BESCHLUSSVORLAGE

UNIVERSITÄTSSTADT GARCHING.

**2. Tekturantrag zum Neubau Galileo - Neue Mitte in der Walther-von-Dyck-Str. 2-16, Fl.Nrn. 1900/14 u. 1925/13, Gem. Garching**

# Änderungen gegenüber dem genehmigten Entwurfskonzept/ dem Stand 1.Tektur

# Änderungen Freiflächen Plan

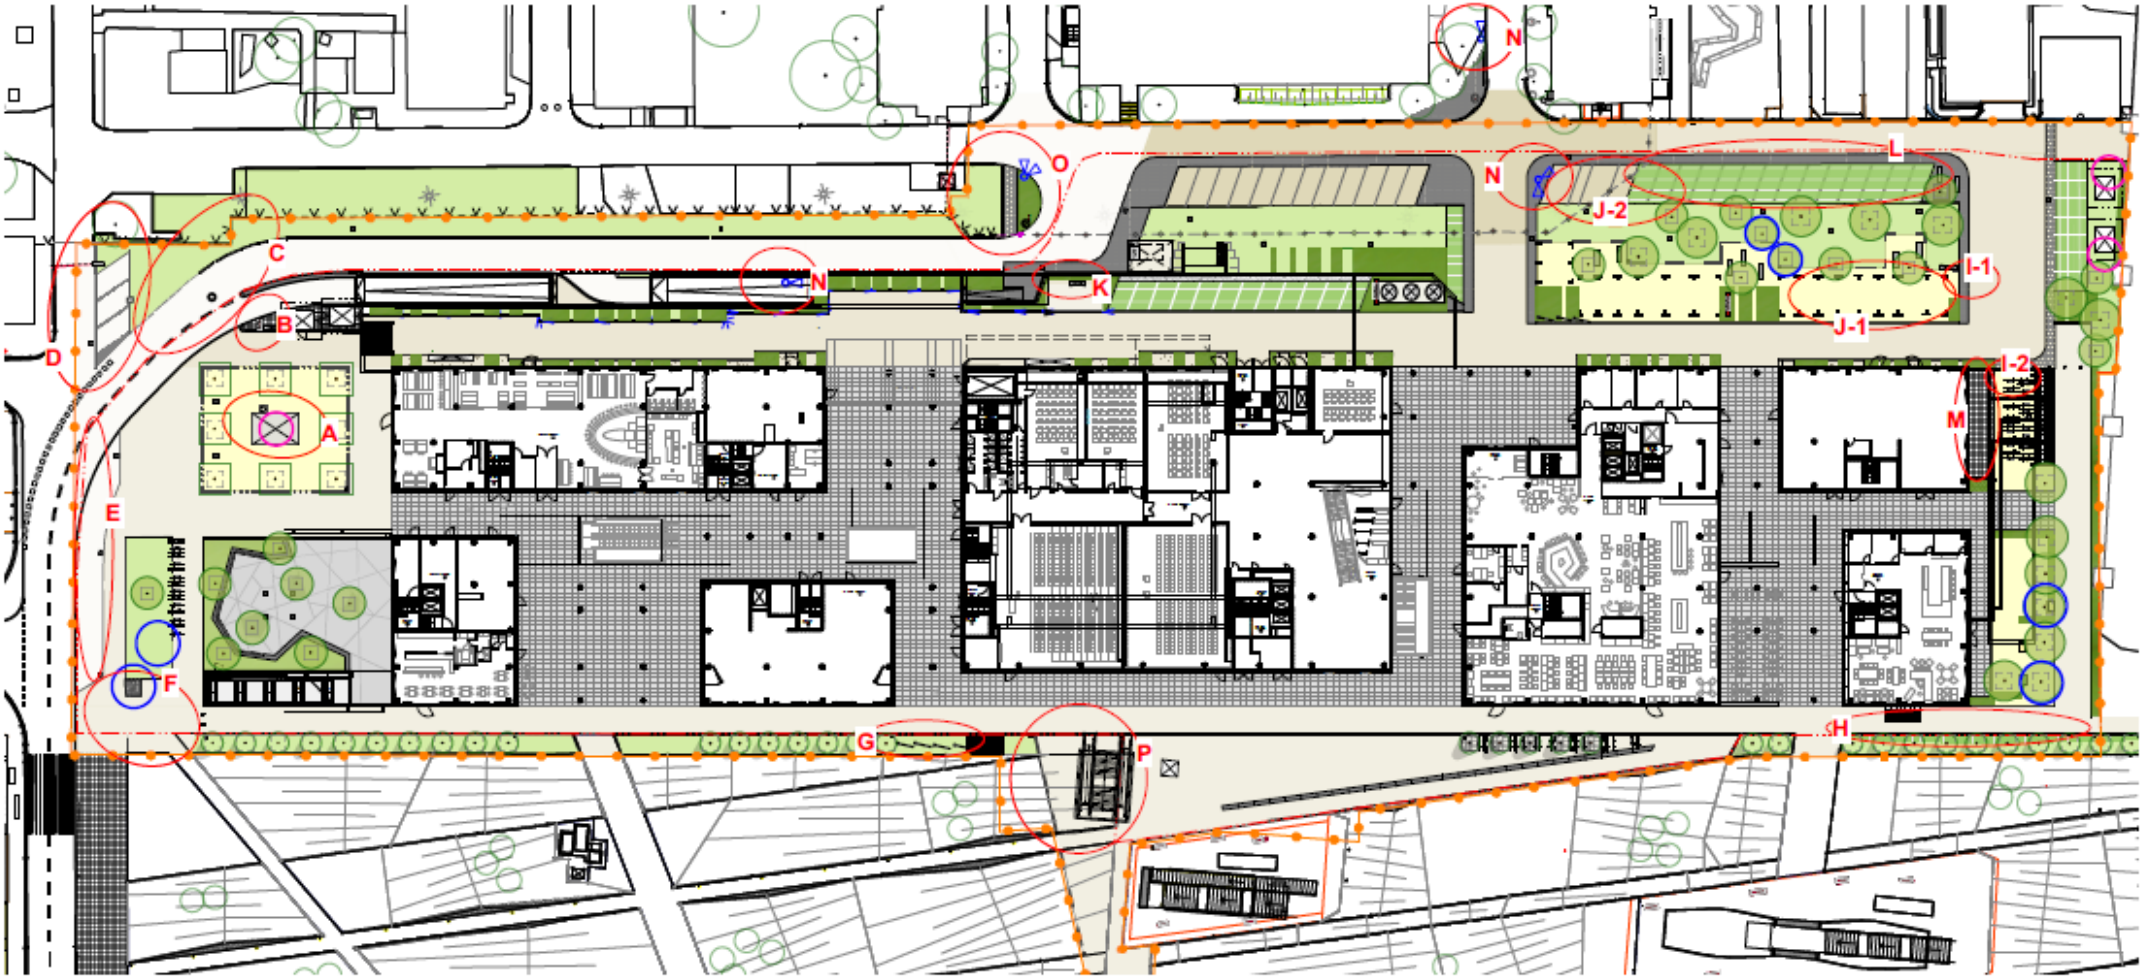
Änderung (Vergrößerung) der im Plan dargestellten privaten Verkehrsfläche (gem. Legende A6.6) zu Lasten der im Plan dargestellten Grünfläche (Legende B1.1).
Die private Verkehrsfläche wurde im Bereich C (Anlage 3) um ca. 32m2 vergrößert.

Änderung (Vergrößerung) der im Plan dargestellten Grünfläche (Punkt II 1.1 gem. Legende B1.1) zu Lasten der „Privaten Verkehrsfläche für ein gleichberechtigtes Miteinander von Fußgängern, Radfahrern und Kraftfahrzeugen“ (Punkt I 3.1 gem. Legende A6.7)
Die Grünfläche wurde im Bereich O (Anlage 3) um ca. 40m2 vergrößert.

Änderung (Vergrößerung) der Flächen für Stellplätze (Punkt I 6.1 / A6.10) der Warteposition LKW FRM zu Lasten der Privaten Flächen für nichtmotorisierten Verkehr (Punkt I 3.1 / A6.8)
Die Fläche der Warteposition FRM im Bereich E (Anlage 3) wurde um 50cm auf gesamter Länge verbreitert.

Die Grünfläche (Punkt II 1.1 gem. Legende B1.1) wurde im Bereich P (Anlage 3) um ca. 115 m² verkleinert.

Die Grünfläche (Punkt II 1.1 gem. Legende B1.1) wurde im Bereich F (Anlage 3) um ca. 10 m² gekürzt, bzw. entfällt, da dieser Bereich für private Flächen für nichtmotorisierten Verkehr (Punkt I 3.1 / A6.8) benötigt wurde.

Die Maßnahme ist erforderlich, da ein Nebengebäude (Freischankkiosk, genehmigungsfrei, Rauminhalt < 75m3) mit Fortluftturm (Hauptgebäude) in diesem Bereich errichtet werden soll (Bereich A).Entgegen dem Bauantrag und 1. Tektur entfällt dort ein Baum, welcher jedoch auf der Ostseite kompensiert wird, vgl. auch unten – Allgemein.

Befreiung Überschreitung unterirdischer Baukörper im Bereich M (Anlage 3).
UG-Austritt: Flächen mit Betonplatten (40x40cm) befestigt, zuvor Rollkies. Der Bauraum-überschreitung wurde im Zuge der 1. Tektur zugestimmt.

Aufstellen einer Informationssäule (TUM-Galileo) und eines weiteren ELT-Schranks im Bereich B (Anlage 3) auf der „Privaten Verkehrsfläche für ein gleichberechtigtes Miteinander von Fußgängern, Radfahrern und Kraftfahrzeugen (Punkt I 3.1) Flächen werden mit Betonplatten (40x40cm) befestigt, zuvor Rasen. Die private Verkehrsfläche gem. B-Plan bleibt hierdurch unberührt.

Anpassung der Anordnung der Stellplätze (Punkt I 6.1, Legende A6.10) im Bereich D (Anlage 3), FRM.
Die Flächenzahlen der privaten Verkehrsfläche (gem. Legende A6.6) und der Grünfläche (Legende B1.1). bleiben hierdurch unverändert.

Zusätzliche Fahnenmasten im Bereich G (Anlage 3) in der Grünfläche (Legende B1.1).
Die Grünfläche gem. B-Plan bleibt hierdurch unberührt.

Die Fläche des Rasenfugenpflasters wird im Bereich H (Anlage 3) verlängert.

Verlegung von 8 Radstellplätzen (Punkt I 3.1), von I-1 nach I-2 (Anlage 3).
Gesamtanzahl Stellplätze bleibt unverändert und die private Verkehrsfläche (gem. Legende A6.6) gem. B-Plan bleibt hierdurch unberührt.

Verlegung und Anpassung von PKW-Stellplätzen (Punkt I 3.1) in den Bereichen J-1 und J-2 (Anlage 3).
Die Gesamtanzahl der oberirdischen Stellplätze bleibt unverändert. Die private Verkehrsfläche gem. B-Plan bleibt hierdurch unberührt. Einer geänderten Anordnung der Stellplätze wurde bereits im Zuge der 1. Tektur zugestimmt. Diese Änderung betreffen überwiegend einer Neuorganisation der Behindertenstellplätze.

Anpassung im Bereich K (Anlage 3) der Mülltonnenaufstellplätze mit Absaugvorrichtung für Fettabscheider. Die private Verkehrsfläche gem. B-Plan bleibt hierdurch unberührt.

Änderung im Bereich L (Anlage 3) der Belagsdecke, jetzt Rasenfugensteine, zuvor wassergebundene Decke. Die privaten Verkehrsfläche für ein gleichberechtigtes Miteinander von Fußgängern, Radfahrern und Kraftfahrzeugen (Punkt I 3.1 gem. Legende A6.7) gem. B-Plan bleibt hierdurch unberührt. Auch die Sickerfähigkeit bleibt unverändert.

Ergänzung von Ampelanlagen Bereich L (Anlage 3).
Die privaten Verkehrsfläche für ein gleichberechtigtes Miteinander von Fußgängern, Radfahrern und Kraftfahrzeugen (Punkt I 3.1 gem. Legende A6.7) gem. B-Plan bleibt hierdurch unberührt.

# Dachaufbauten Plan

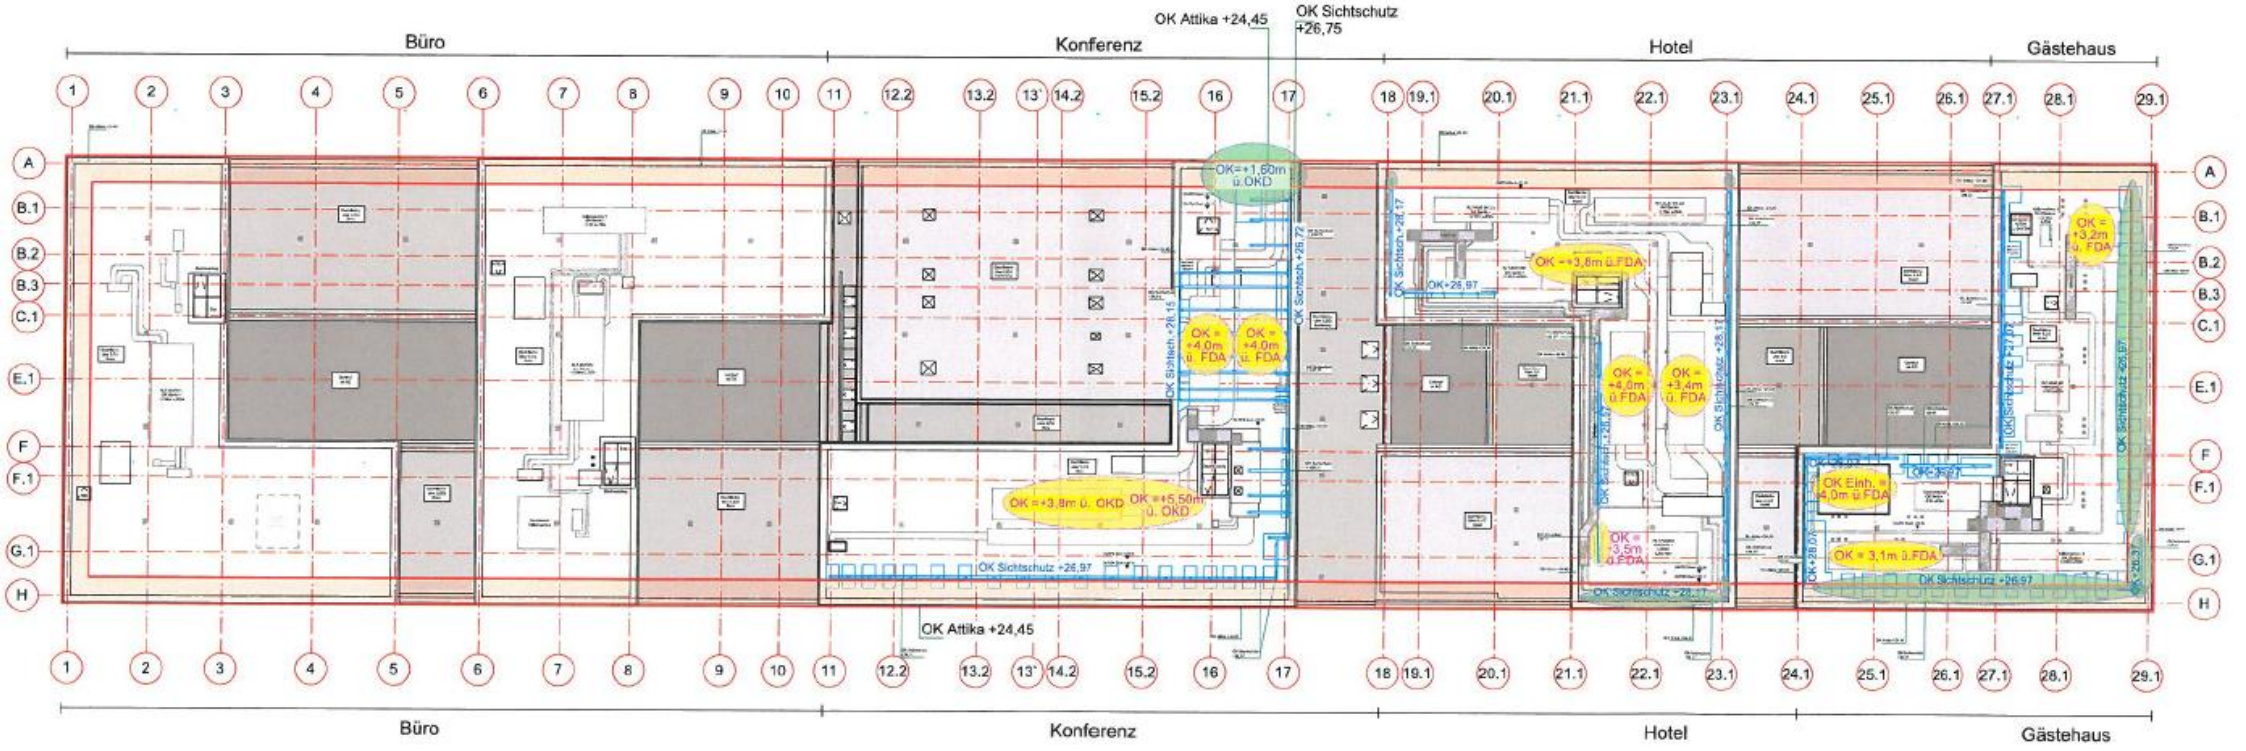
In der Dachaufsicht (Plan 4.10) wurden alle technischen Aufbauten nachgefahren und mit den ausgeführten Höhen vermerkt. Aufgrund der zusätzlichen und anspruchsvollen Nutzeranforderungen für Hotel, Gästehaus und Kongress (Achse 11-29.1) in Bezug auf die Lüftung und Klimatisierung konnten die Haustechnischen Anlagen nicht indem vom Bebauungsplan vordefinierten Dachareal untergebracht werden.
Des Weiteren wurde der Sichtschutz im Bereich Kongress und Hotel (Achsen 11-29.1) in den erforderlichen Höhen erstellt / siehe Eintragungen.

Grundsätzlich wurden die Auflagen des B-Plans Nr. 163 v. 24.04.2014 eingehalten:
- Freihalten eines 2,50m Streifen von der Außenkante Attika
- max. Höhe der Dachaufbauten von 3,0m über Dachfläche.

Wo dies aus technischen Gründen nicht möglich war, ist dies im Plan 4.10 vermerkt.

Im Bereich Büro / TUM (Achsen 1-11) wurde vorerst auf die Erstellung der Sichtschutzwände verzichtet – Siehe hierzu Anlage ‚Protokoll Dachaufbauten TUM v. 03.06.2019'

Den Befreiungen zu den Dachaufbauten kann aus Verwaltungssicht zugestimmt werden, da bei der Erstellung des Bebauungsplans der Nutzerkreis und die damit verbundenen Anforderungen an die Lüftungstechnik noch nicht bekannt war und somit nur eine Annahme der Dimensionen der Dachaufbauten gemacht werden konnte. Zudem hat das Staatliche Bauamt und die TUM als Vertreter der Nachbarn zur Lage und Dimensionierung der Dachaufbauten, sowie zum Wegfall des Sichtschutzes in einem Teilbereich ihr Einverständnis gegeben.

# Ansichten

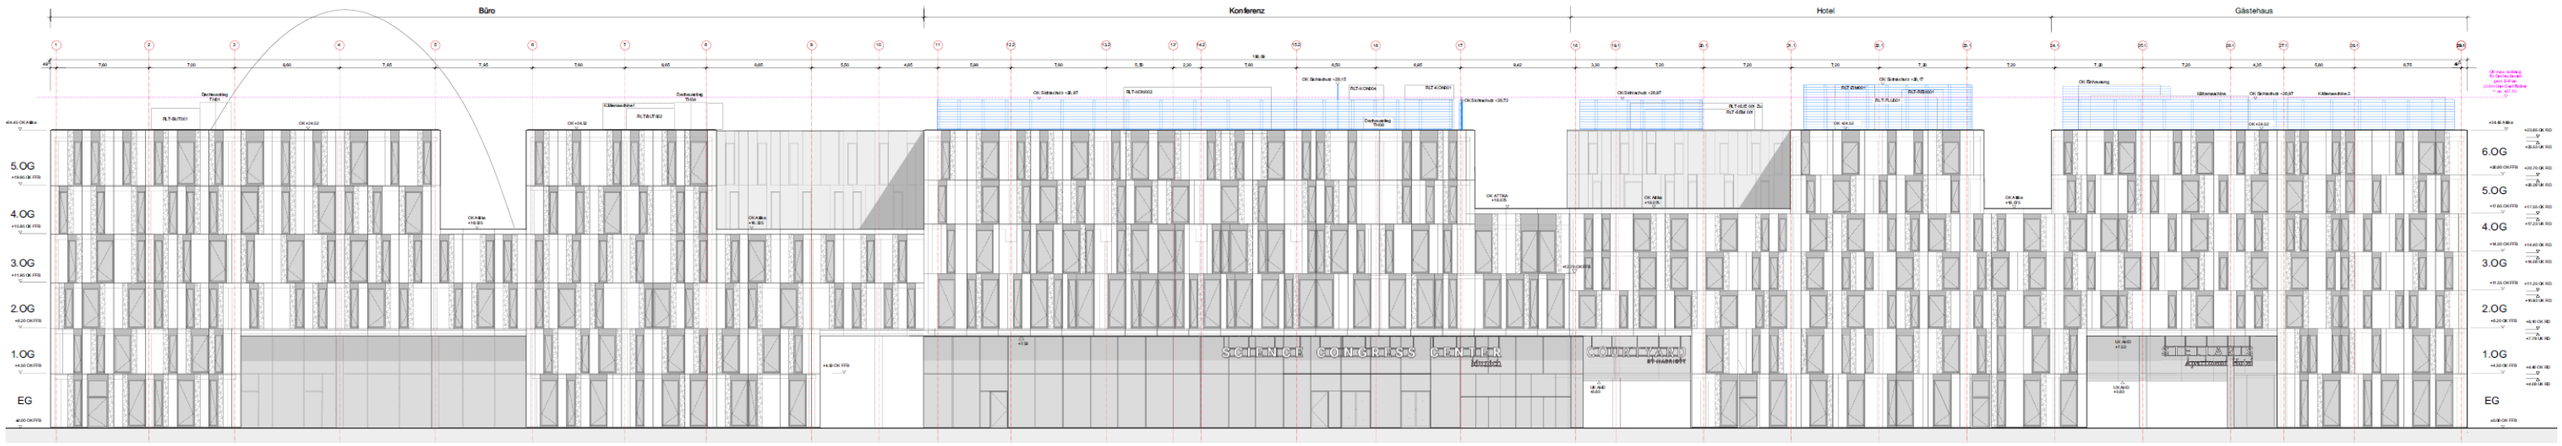
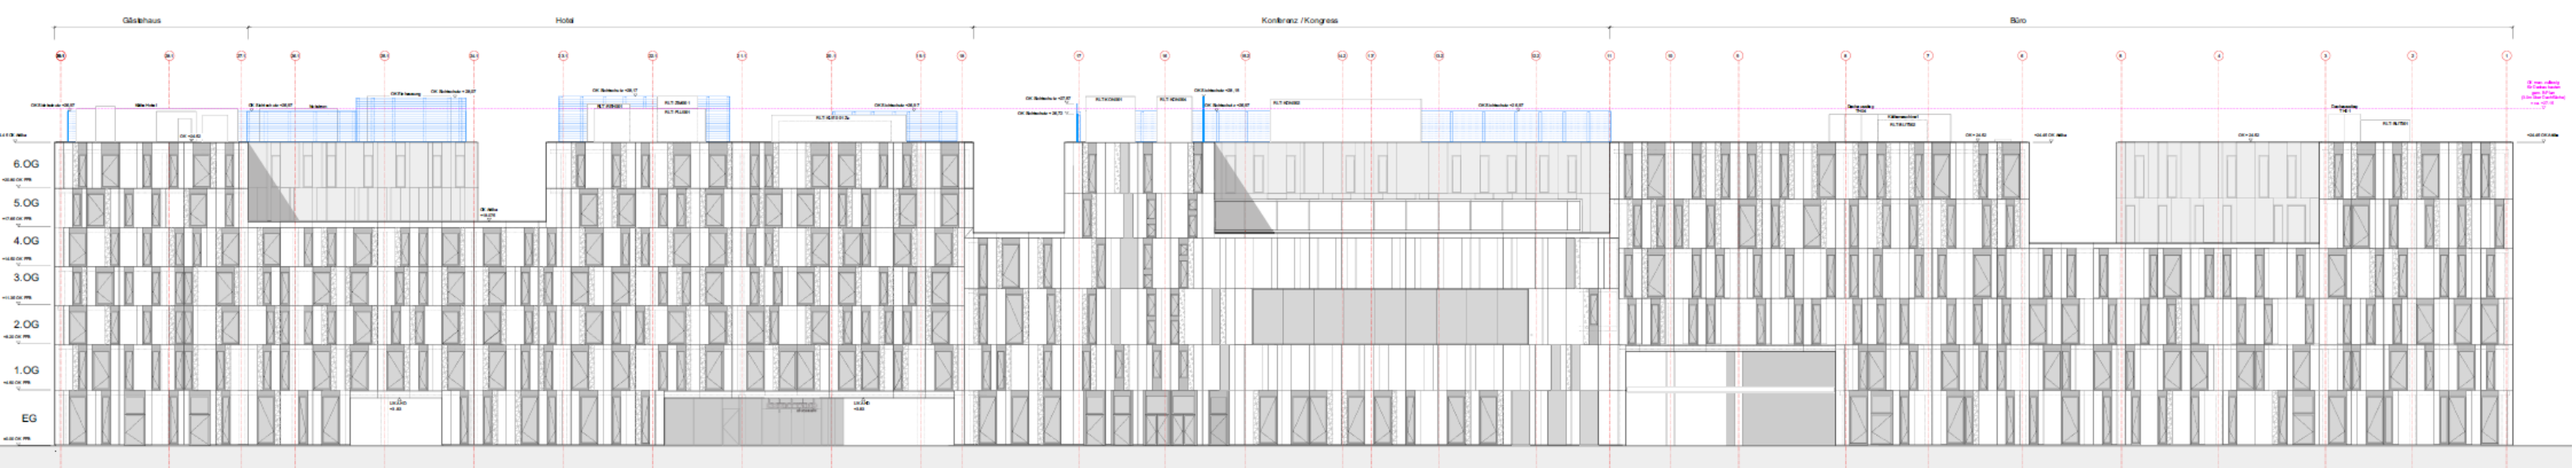
OK max. zulässig
für Dachaubauten
gem. B-Plan
(3.0m über Dachfläche)
= ca. +27.15
